SERVICE INFO – FAG 0034

המרה של מודול מיסב הגלגל

נדרשים רכיבים נוספים

איור 1: בסרנים אשר מסומנים בסימון ID S63U, חובה להחליף את הרכיבים הבאים בנוסף על ערכת מיסב הגלגל, דיסק הבלם, מקבע הגלגל, גוז'וני הגלגל ואומי ההידוק.

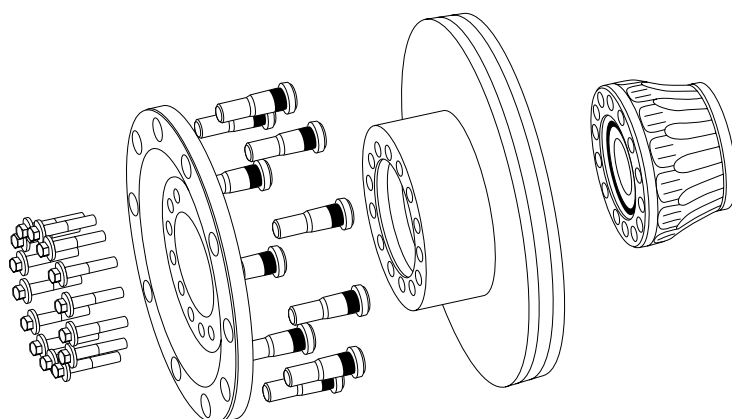
אם במהלך ביצוע התיקון על סרן יימצא הזיהוי הבא: S63U,

S75U, T75U סימן שמיסב גלגל של TIMKEN עדיין מותקן

על הסרן, על כן יש להחליף פריטי מערכת נוספים.

ערכי מומנט הידוק לבורגי ההידוק: 236-260 ניוטון מטר (192-174 ליברה פיט)

שים לב יש לוודא קיום הנחיות יצרן הרכב בנושא זה!
